COMUNE DI VILAFRANCA PIEMONTE

VARIANTE PARZIALE N. 35 AL P.R.G.C. VIGENTE

VERIFICA DI COMPATIBILITÀ DELLA VARIANTE CON IL PIANO DI ZONIZZAZIONE ACUSTICA COMUNALE

Data: Ottobre 2022

2.2 Intervento n. 02 – Zona PN 1C “Aree produttive o terziarie di nuovo impianto”

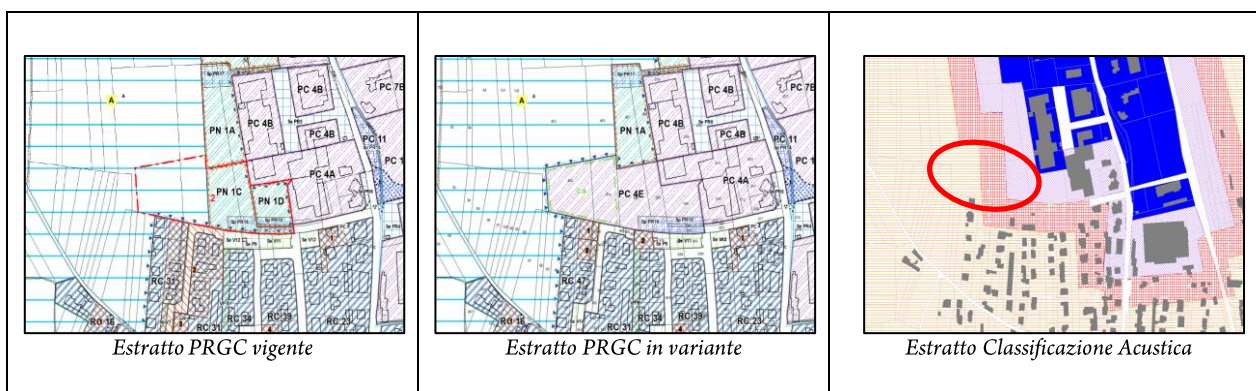
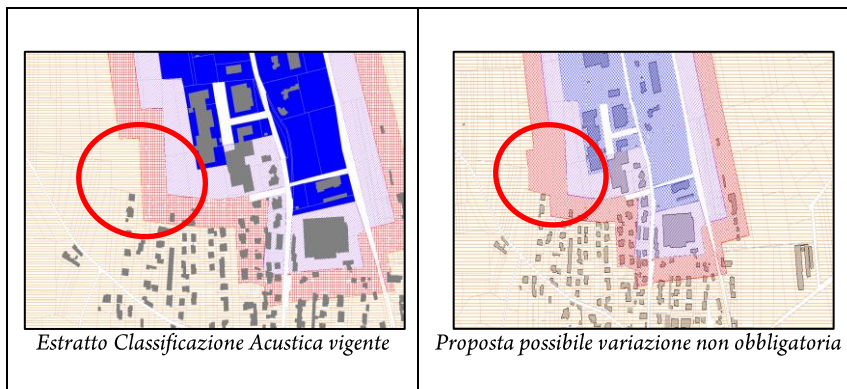
Le zone PN 1C e PN 1D vigenti sono state rimosse e sono state ricomprese all'interno di una nuova zona PC 4E posta in adiacenza alla zona PC 4A in quanto trattasi di aree non più di nuovo impianto ma confermate in quanto edificate.

L'area oggetto di intervento ingloba una fascia cuscinetto (classe IV) ed un'area di classe III.

L'attività attualmente insediata, non essendo un'industria, può ampliarsi anche in classe IV ed in classe III.

Per quanto la conformità sia positiva, si può suggerire (da effettuarsi nelle prossime variazioni della Classificazione acustica) la possibilità di estendere l'area di Classe IV inglobando l'intero piazzale dell'azienda, per esclusiva omogeneità grafica.

Viste le tempistiche e l'iter da seguire per la modifica alla Classificazione acustica, si suggerisce di effettuare tale modifica alla prima operazione di variazione della classificazione acustica utile, senza aprire un procedimento specifico.

Si precisa, infatti, a tal riguardo, che l'ampliamento di un'attività produttiva deve sottostare alla verifica previsionale (prima) e di collaudo (poi) delle rumorosità da essa indotte, le quali devono risultare conformi ai limiti di emissione, immissione e differenziale: vista la vicinanza dei ricettori in classe III, di fatto il parametro più restrittivo sarà il criterio di immissione differenziale, che non risulta influenzato dalla classe acustica di appartenenza. Tale constatazione implica che un'eventuale modifica della classificazione acustica delle aree dell'azienda, non modificherà le rumorosità ammissibili producibili dall'azienda stessa, anche con la variazione di cui sopra.

Nessuna variazione obbligatoria.

Si segnala che l'Amministrazione ha attivato la procedura per la rivisitazione della classificazione acustica comunale.

2.12 Intervento n. 12 – Zona Se V12 “Aree a parco, gioco, sport”

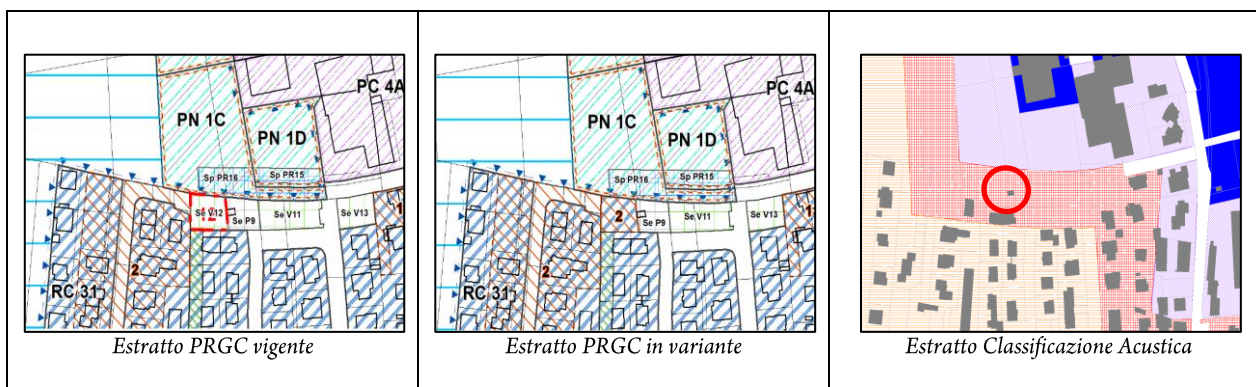
L'area è interamente ricompresa dentro ad una Classe di tipo IV.

Si segnala che l'Amministrazione ha attivato la procedura per la rivisitazione della classificazione acustica comunale.

2.16 Intervento n. 16 – Cimitero comunale ed aree a servizio adiacenti ed afferenti

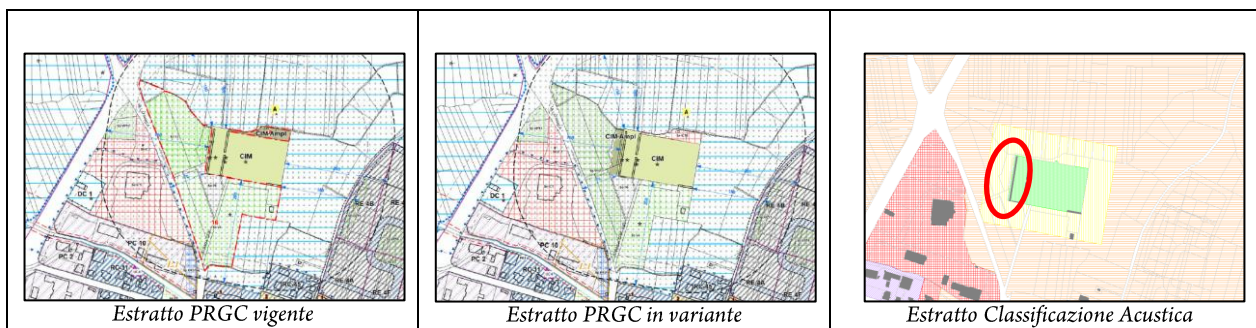
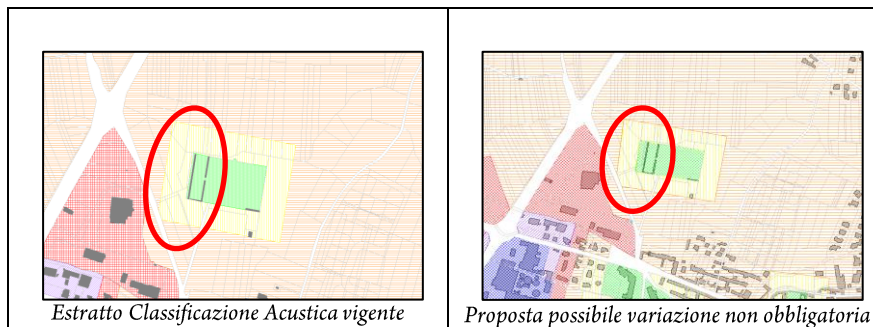
La DGR_{Piemonte} 85-3802 del agosto 2001, al paragrafo 3.3 dell'Allegato, recita *“Le aree cimiteriali vanno di norma poste in Classe I”*.

Da quanto sopra si comprende come l'inserimento in Classe I delle aree cimiteriali sia vivamente consigliato, ma non “imposto”.

L'attuale cimitero risulta essere inserito proprio in classe I, mentre l'ampliamento interesserebbe l'area ad ovest, inserita in classe II.

Per quanto la compatibilità sia positiva, si suggerisce (da effettuarsi nelle prossime variazioni della Classificazione acustica) la possibilità di estendere l'area di Classe I inglobando l'intero ampliamento. Tale procedimento, sia per omogeneità di gestione del territorio, sia per una corretta gestione dei limiti acustici nell'area.

Stante il fatto che l'area cimiteriale può essere insediata in Classe II, viste le tempistiche e l'iter da seguire per la modifica alla Classificazione acustica, si suggerisce di effettuare tale modifica alla prima operazione di variazione della classificazione acustica utile, ~~senza aprire un procedimento specifico.~~

Si segnala che l'Amministrazione ha attivato la procedura per la rivisitazione della classificazione acustica comunale.

2.20 Intervento n. 20 – Zona PN 1E “Aree produttive o terziarie di nuovo impianto”, zona PC 15 “Aree produttive terziarie confermate” ed insediamento produttivo artigianale PE 10”

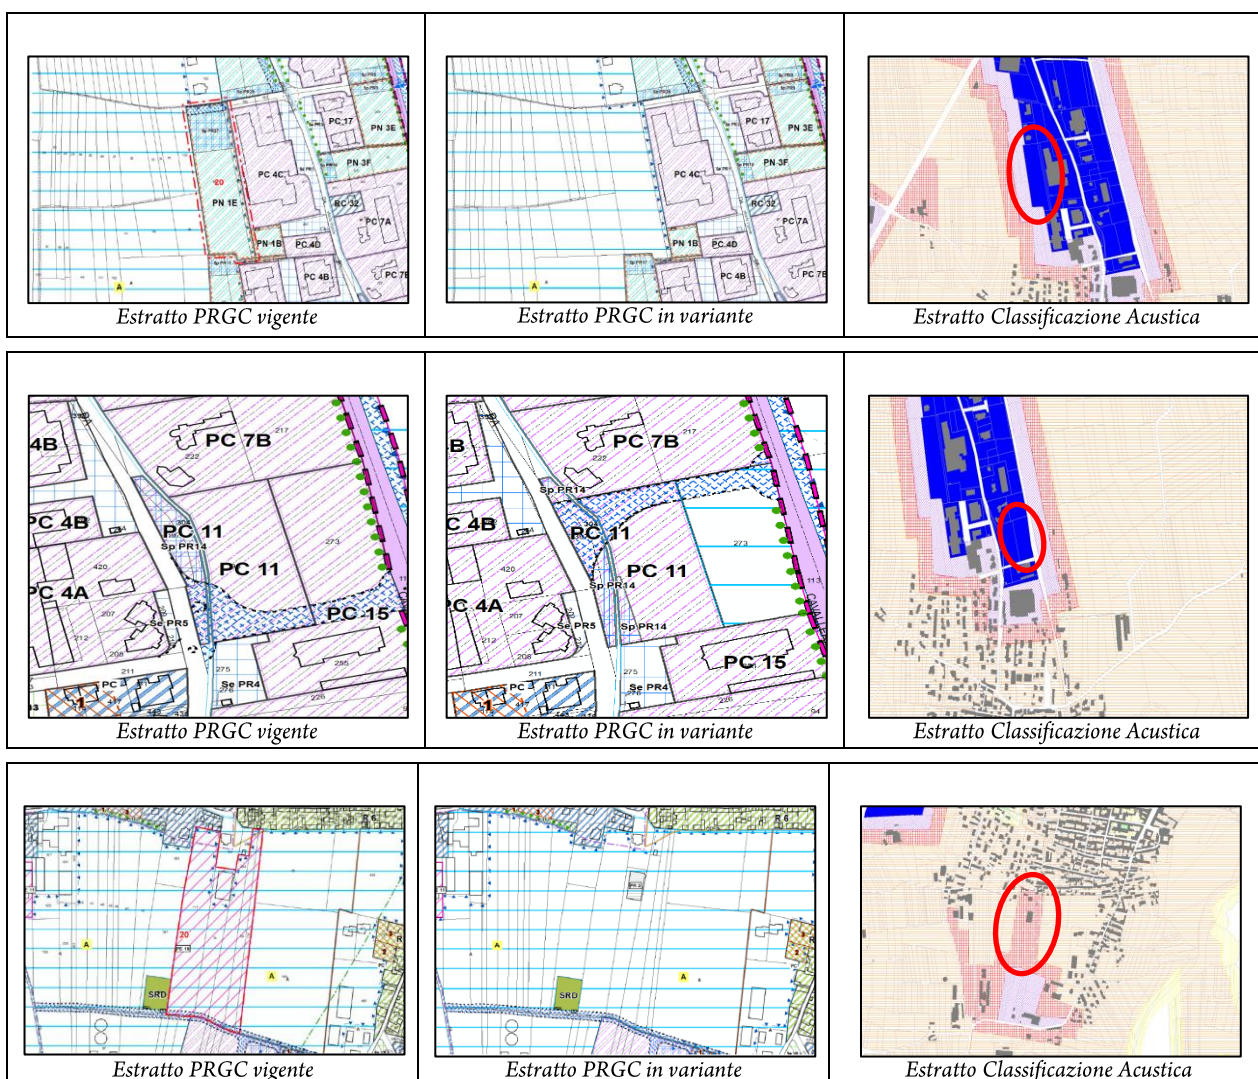
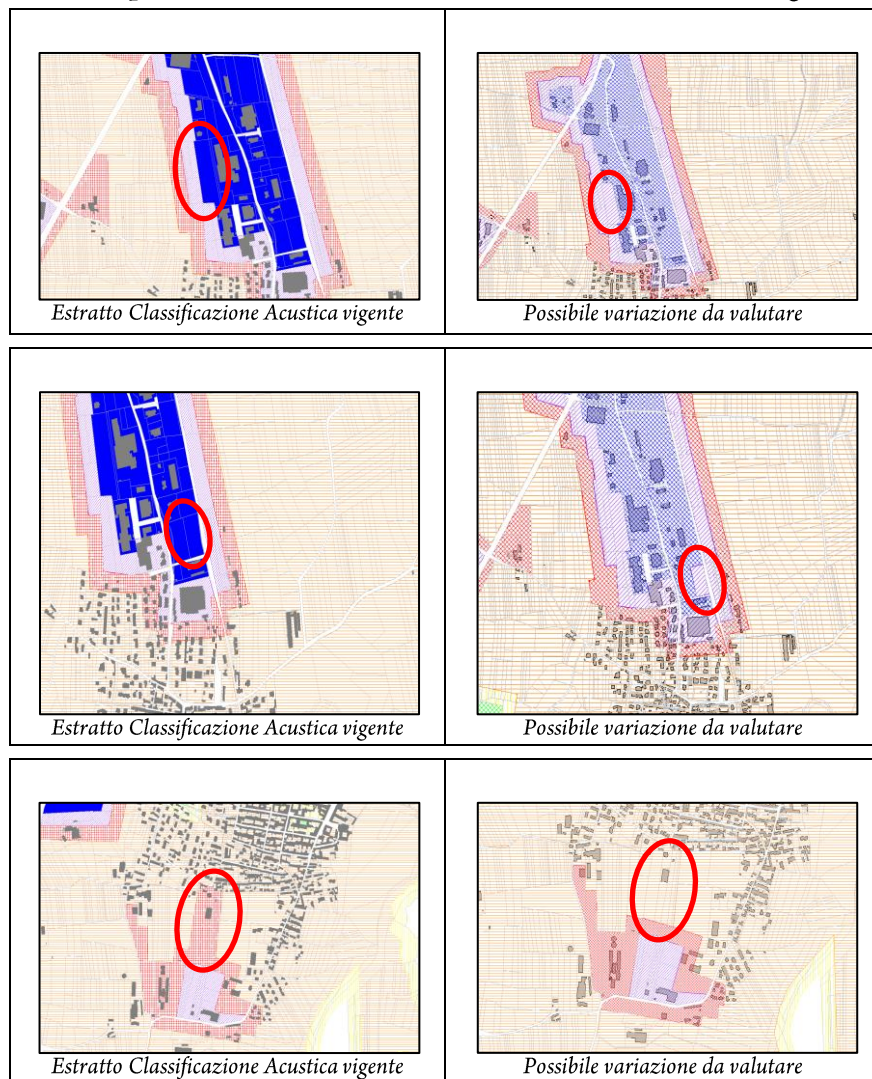
Con il presente intervento di variante si prevede, a titolo compensativo, di ricondurre all'originaria destinazione agricola alcune aree che il P.R.G.C. vigente attualmente prevede a destinazione produttiva. L'intervento non comporta una modifica obbligatoria alla classificazione acustica del territorio. Per quanto la compatibilità sia positiva, qualora la destinazione d'uso dei lotti in modifica si confermi esclusivamente agricola, si suggerisce la possibilità (da effettuarsi nelle prossime variazioni della Classificazione acustica) di declassare tutte le aree di intervento sopra evidenziate di 1 classe (la classe VI potrebbe divenire V, la classe IV potrebbe divenire III), dopo aver valutato nel dettaglio tutte le superfici e le effettive fruizioni dei territori interessati dagli interventi.

Viste le tempistiche e l'iter da seguire per la modifica alla Classificazione acustica, si suggerisce di effettuare tale modifica nella prima operazione di variazione della classificazione acustica utile, senza aprire un procedimento specifico, avendo l'accortezza di verificarne l'effettivo uso prima della modifica.

Nessuna variazione obbligatoria.

Si segnala che l'Amministrazione ha attivato la procedura per la rivisitazione della classificazione acustica comunale.
